장애인학교등 문화예술시설 지원 사업 고강초등학교 공간 설계 용역
Interior Design Development

2022. 12. 26.

우보 건축사사무소
UBO

마감 안내도

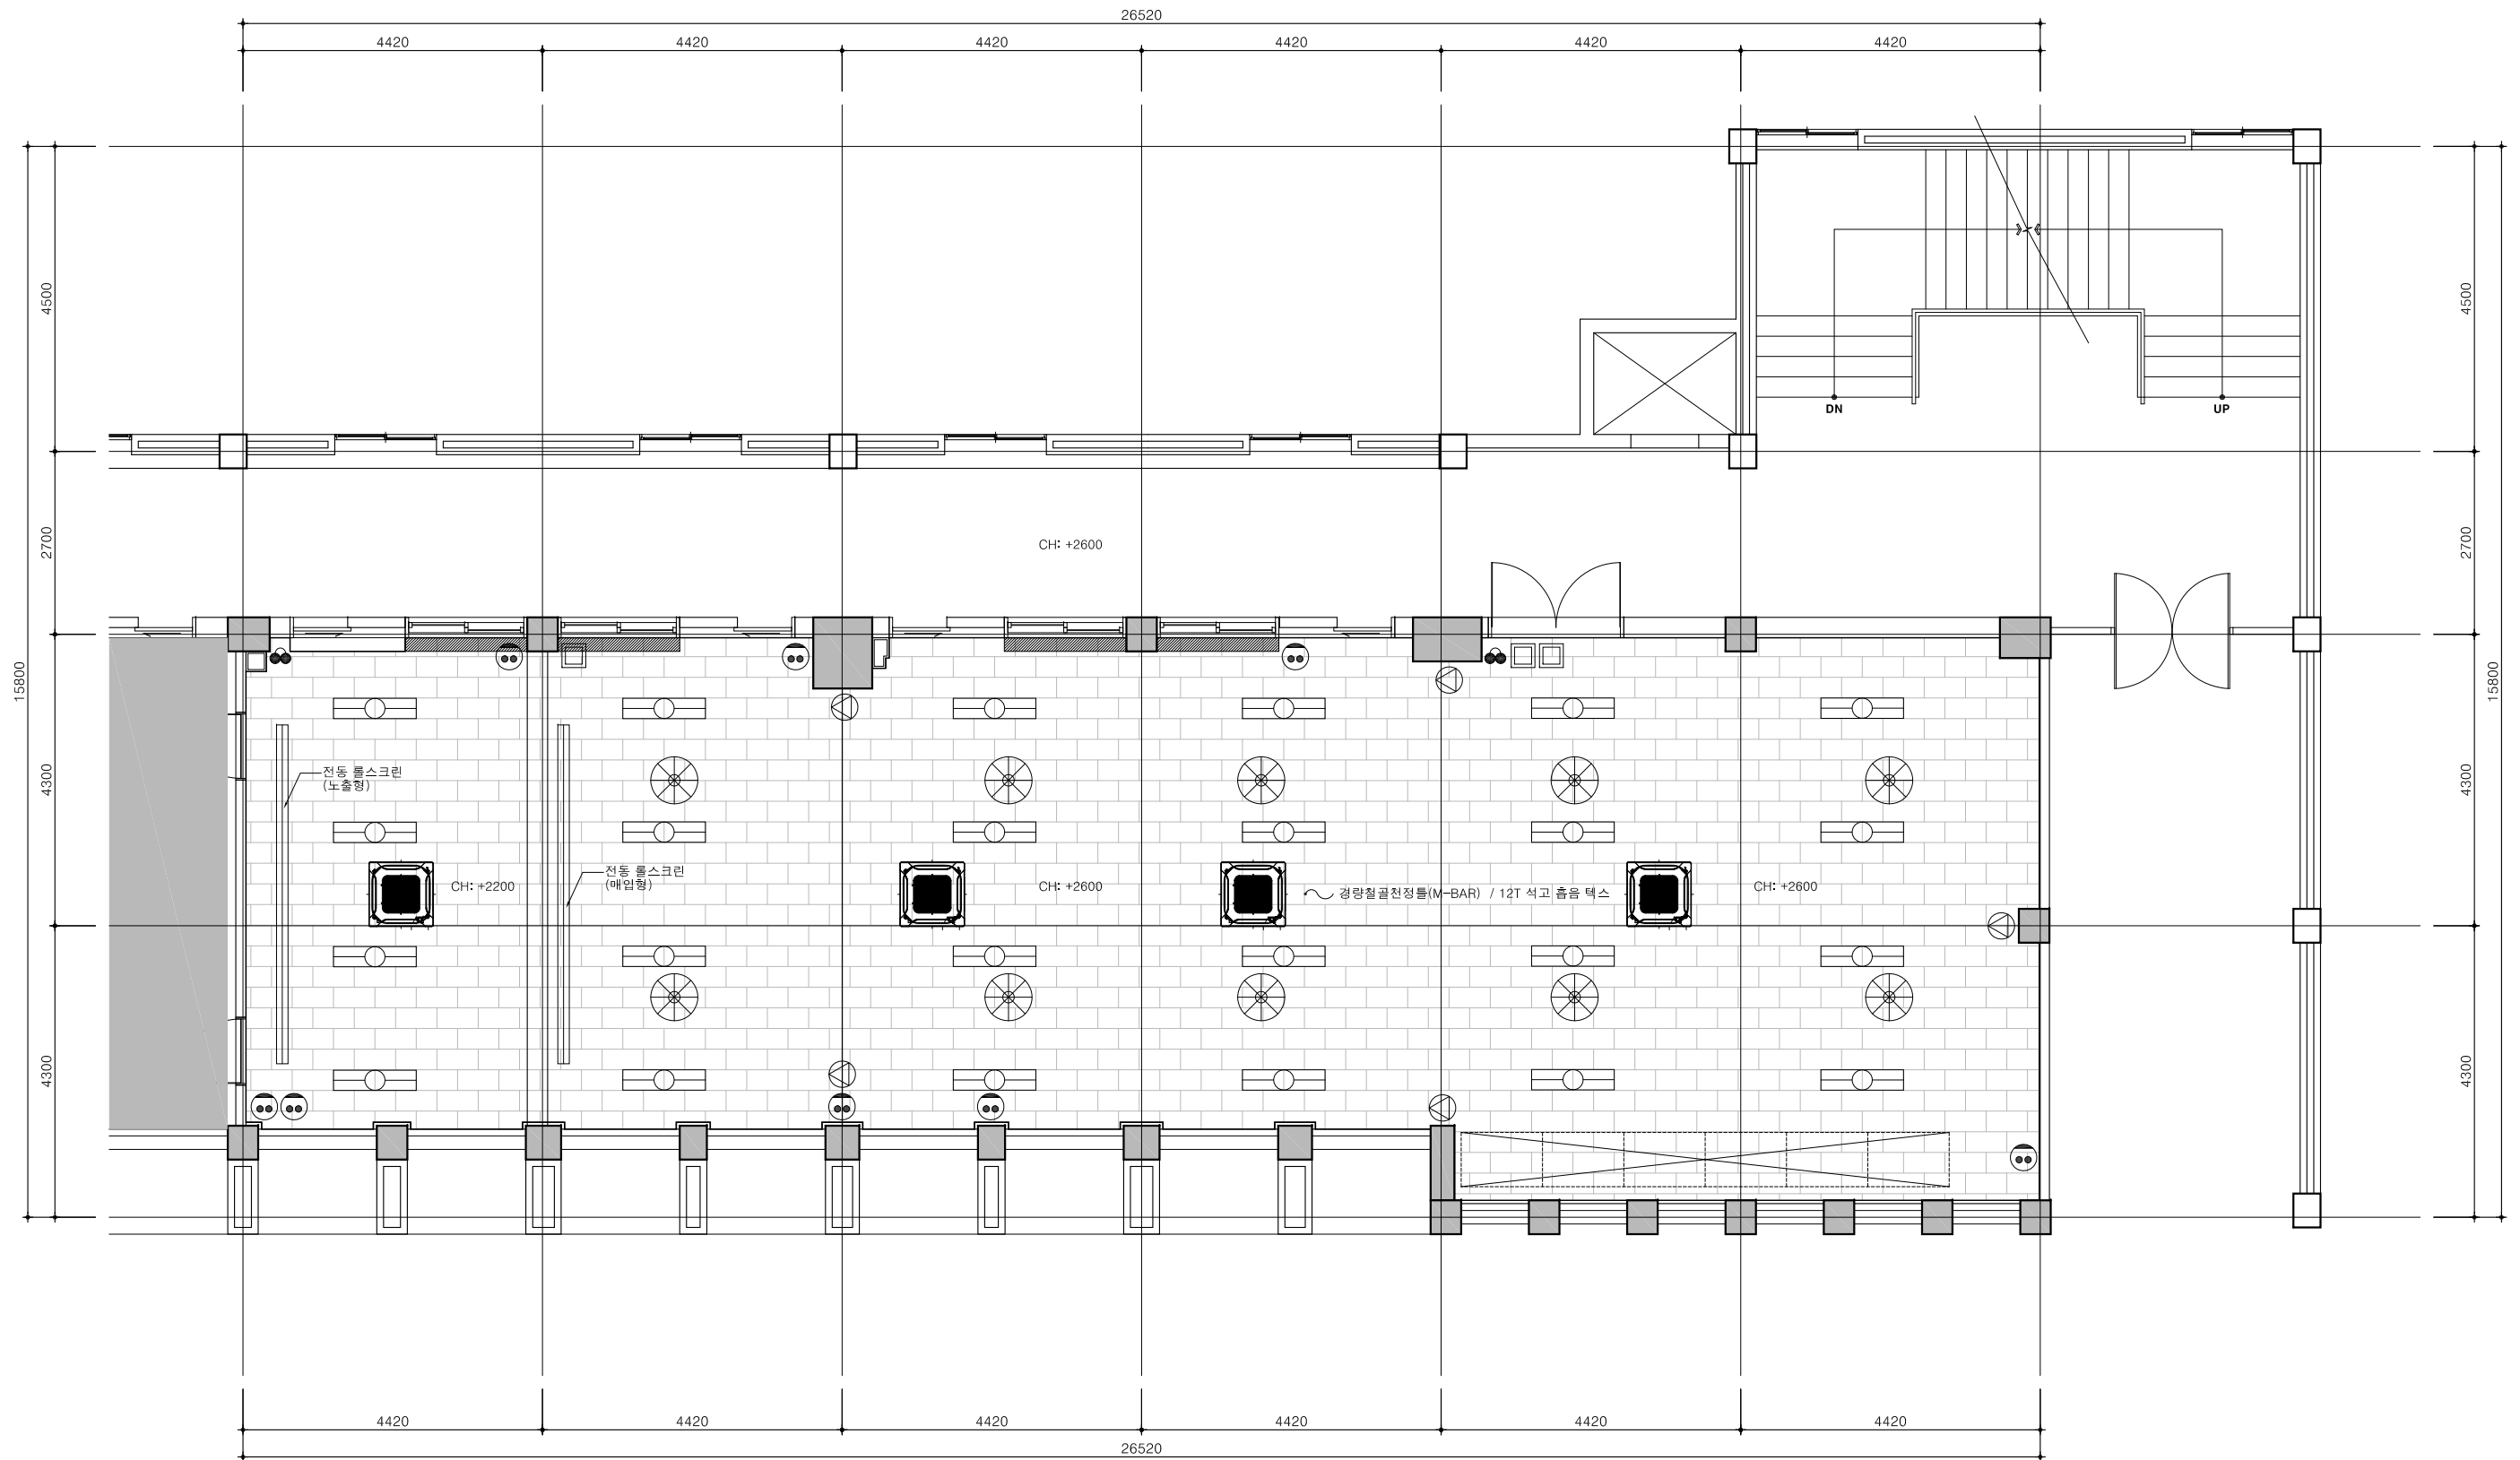
1. 재료마감 무대, 씬터 방염처리 기입 필요
2. 가구도면 note에 '모든 가구는 방염처리 작업을 함' 기입 필요
3. 가구도면 가구별 투시도 이미지 확대하여 추가 작성 필요
4. 기존 창호 블라인드 추가 (작은 것 x 6, 큰 것 x 8)

위 치	바 닥	벽 체		천 장	비 고
		벽 체	걸레받이		
무대	지정 비닐계 시트(마모름A)/ 12T 자작나무합판 2겹 □-50*50*2.3T@450 철재보강	30*30@600 목재하지들/ T9.5 석고보드/ T9 자작나무합판(투명우레탄 도장 3회/방염도장)	걸레받이 없음 (마이너스 메지 32mm)	친환경 수성페인트 마감 (지정색)/ 노출 천장 (구체 면처리)	
		구체 면처리/친환경 수성페인트 (백색)	수성락카 2회(H:100) (백색)		
객석/놀이마당	강마루 마감 (기존 마감 유지)	30*30@600 목재하지들/ T9.5 석고보드/ T9 자작나무합판(투명우레탄 도장 3회/방염도장)	걸레받이 없음 (마이너스 메지 32mm)	친환경 수성페인트 마감 (지정색)/ 노출 천장 (구체 면처리)	
		구체 면처리/친환경 수성페인트 (백색)	수성락카 2회(H:100) (백색)		
쉼터	지정 비닐계 시트(마모름B)/ 12T 자작나무합판 2겹 □-50*50*2.3T@450 철재보강	30*30@600 목재하지들/ T9.5 석고보드/ T9 자작나무합판(투명우레탄 도장 3회/방염도장)	걸레받이 없음 (마이너스 메지 32mm)	친환경 수성페인트 마감 (지정색)/ 노출 천장 (구체 면처리)	
		구체 면처리/친환경 수성페인트 (백색)	수성락카 2회(H:100) (백색)		
수납공간	강마루 마감 (기존 마감 유지)	구체 면처리/친환경 수성페인트 (백색)	수성락카 2회(H:100) (백색)	친환경 수성페인트 마감 (지정색)/ 노출 천장 (구체 면처리)	
복도	기존 마감 유지	구체 면처리/전용접착제/ T9 텀바보드 (백색 방염 필름)	기존 걸레받이(H:150) /우레탄도장(회색)	기존 마감 유지
